新竹縣第 526 次都市設計審議委員會會議紀錄

(二) 案名：新竹縣竹北市停八停車場委託民間參與興建營運案(第 3 次變更設計)

- (一) 申請人：龍享廣場股份有限公司
- (二) 案名：新竹縣竹北市公園段 470-1 地號停車場用地興建工程
- (三) 開會時間：108 年 9 月 19 日上午 9 時 30 分
- (四) 開會地點：本府 3 樓施政資料中心
- (五) 設計人：大一聯合建築師事務所
- (六) 說明：1. 本案係依「變更竹北（含斗崙地區）都市計畫（整併體育公園附近地區）細部計畫」土地使用分區管制要點第 31 點規定略以：「本計畫區內申請建築之建築基地達 2,000 平方公尺（含）以上、…，應於發照前，送經『本縣都市設計審議委員會』審議通過後方得申請建造執照。」，爰提送本委員會審議。
2. 謝翰霆委員為本案申請人代表，依規不列入審查委員。

- (一) 申請人：弘訊科技股份有限公司
(二) 案名：弘訊科技竹北廠房(台元段 367-5 地號)新建工程案。
(三) 開會時間：108 年 9 月 19 日(星期四)上午 9 時 30 分
(四) 開會地點：本府 3 樓施政資料中心
(五) 設計人：大同聯合建築師事務所
(六) 說明：本案係依「變更竹北(含斗崙地區)都市計畫(整併舊市區附近地區)細部計畫」土地使用分區管制要點規定：「本計畫區內申請建築之建築基地達 2,000 平方公尺(含)以上，應於核發建造執照前，送經『本縣都市設計審議委員會』審議通過後，始得發照建築。」本案基地面積為 9001.17 平方公尺，爰提送本委員會審議。

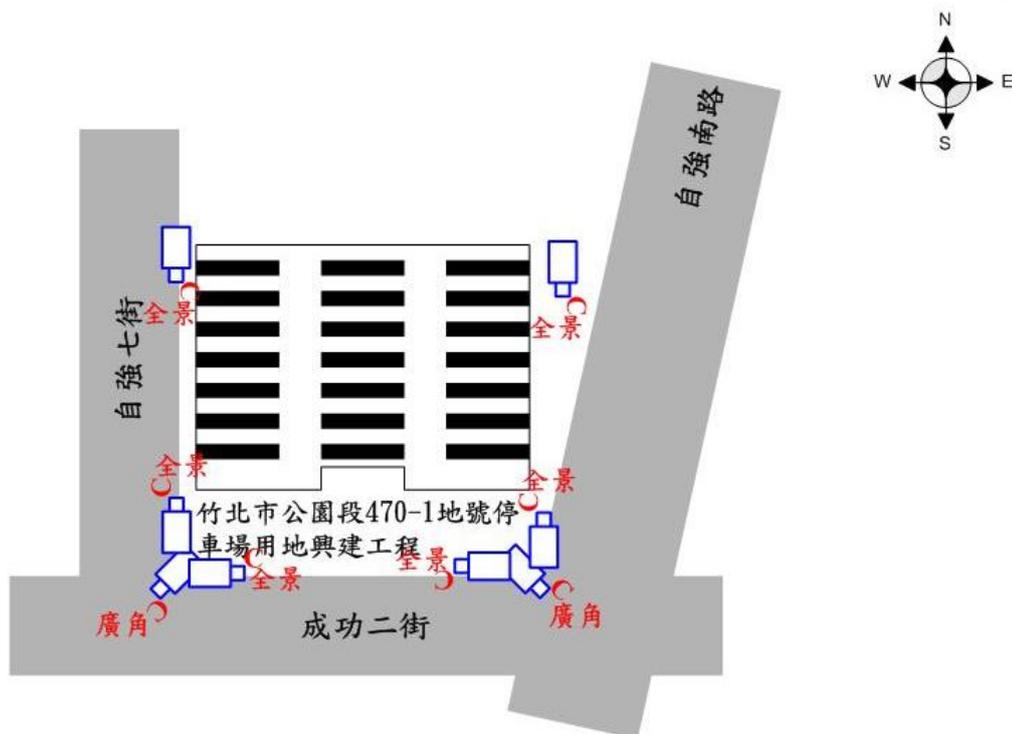
第526次都市計畫審議案-警察局建議事項：
請協調建築公司於社區大樓鄰路部分，增設針對道路及人行道之攝影機，除可維護社區安全外，亦可發揮共同維護社區治安功能。

- (一)如上參考圖建於路口，請於兩側雙向經過建築物部分，分別設置攝影機，針對車輛後車牌拍攝；另為強化社區安全，於騎樓或社區出入口及路口，設置全景或廣角攝影機。
- (二)道路中央如設有安全島，則於順向經過建築物處設置車牌攝影機，餘同上。
- (三)攝影機可設於自立桿、號誌桿或路燈桿(須路權單位同意)

- (一)車牌攝影：在有效區域內清晰錄製經過車道之汽、機車後車牌。
- (二)路口廣角攝影：清晰錄製指定路口影像。
- (三)全景攝影：清晰錄製指定路段發生之人、事、物。
- (四)肉眼辨識度，日間需達95%以上、夜間需達85%以上(連續20輛以上【或按比例計算，至多100輛】)

- (一)高解析CCD彩色攝影機：
 - 550TV LINE以上。
 - 雜訊比60dB以上。
 - 最低照度可達0.001Lux以下。
- (二)車牌及全景攝影用鏡頭：
 - 光學變焦13倍以上。
 - 焦點距離10mm以下~130mm(含)以上。
- (三)廣角伸縮鏡頭：
 - 光學變焦3.5倍以上。
 - 焦點距離2.8mm以下~12mm以上。

大樓之公共空間、主要通道、出入口，亦應規劃設置攝影機，且系統影像儲存需達30天以上，並同意公部門無償申請調閱影像，俾利事件調查。

第526次都市計畫審議案-警察局建議事項：

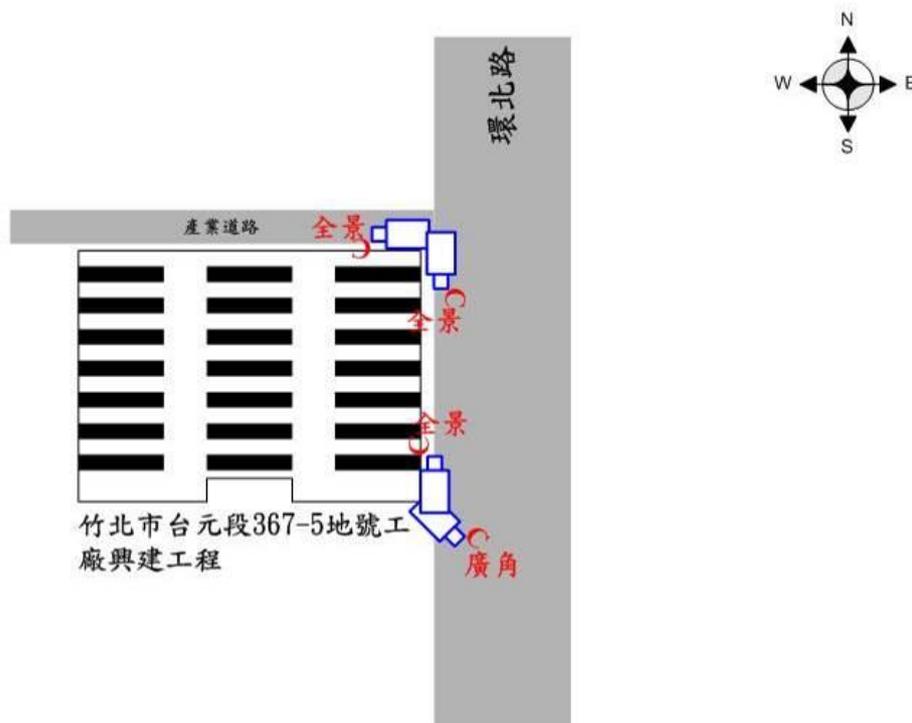
請協調建築公司於社區大樓鄰路部分，增設針對道路及人行道之攝影機，除可維護社區安全外，亦可發揮共同維護社區治安功能。

- (一)如上參考圖建於路口，請於兩側雙向經過建築物部分，分別設置攝影機，針對車輛後車牌拍攝；另為強化社區安全，於騎樓或社區出入口及路口，設置全景或廣角攝影機。
- (二)道路中央如設有安全島，則於順向經過建築物處設置車牌攝影機，餘同上。
- (三)攝影機可設於自立桿、號誌桿或路燈桿(須路權單位同意)

- (一)車牌攝影：在有效區域內清晰錄製經過車道之汽、機車後車牌。
- (二)路口廣角攝影：清晰錄製指定路口影像。
- (三)全景攝影：清晰錄製指定路段發生之人、事、物。
- (四)肉眼辨識度，日間需達95%以上、夜間需達85%以上(連續20輛以上【或按比例計算，至多100輛】)

- (一)高解析CCD彩色攝影機：
550TV LINE以上。
雜訊比60dB以上。
最低照度可達0.001Lux以下。
- (二)車牌及全景攝影用鏡頭：
光學變焦13倍以上。
焦點距離10mm以下~130mm(含)以上。
- (三)廣角伸縮鏡頭：
光學變焦3.5倍以上。
焦點距離2.8mm以下~12mm以上。

大樓之公共空間、主要通道、出入口，亦應規劃設置攝影機，且系統影像儲存需達30天以上，並同意公部門無償申請調閱影像，俾利事件調查。
